**OGGETTO:** L.E.A. s.r.l. - codice SGRB AU TE 020. Istanza di rinnovo dell'autorizzazione regionale rilasciata con D.D. n. DA021/47 del 20/11/2012, per la gestione di un impianto di recupero R13-R12-R3 di rifiuti speciali non pericolosi ubicato in via dell'Industria, 6 nel Comune di Martinsicuro.

### **Autorizzazione D.Lgs. 152/06, art. 208**

Planimetria smaltimento acque bianche e nere

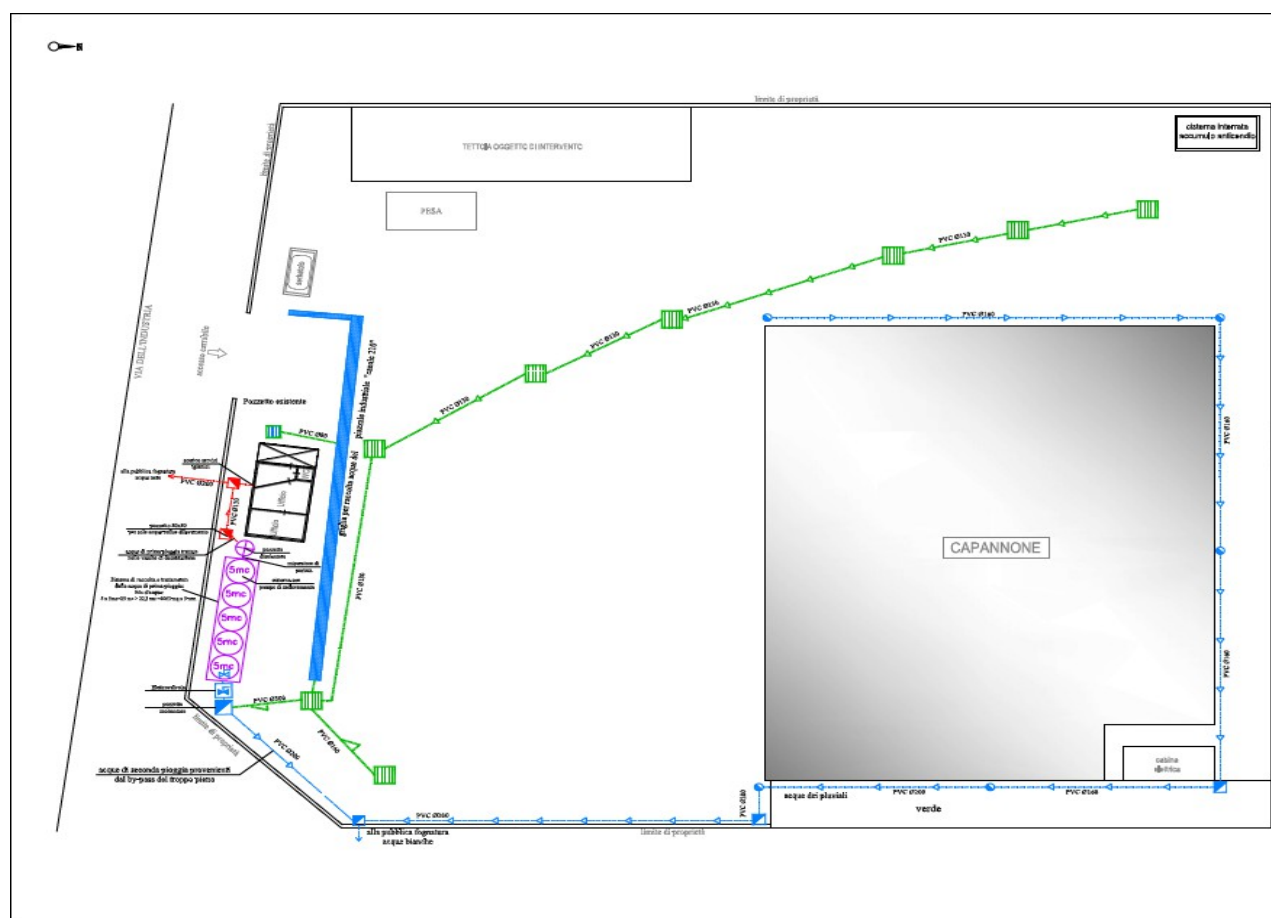
In merito alle tabelle descrittive dei sistemi di trattamento impiegati sopra richiamate si fa presente che i sistemi di trattamento delle acque indicati non sono coerenti con il sistema di trattamento descritto in relazione tecnica che, oltre alla sedimentazione, prevede anche la disoleazione.

Si fa altresì presente che per le acque di seconda pioggia non è previsto alcun sistema di trattamento. A tal riguardo si suggerisce di concordare con il comune le modalità di trattamento necessarie atteso che non si dispone di informazioni circa il corpo recettore finale. In ogni caso ritiene utile inserire un sistema di grigliatura in modo da evitare il trascinamento di parti in legno e/o altri materiali e residui di lavorazione.

Per quanto sopra si ritiene necessario aggiornare le suddette tabelle inserendo la disoleazione.
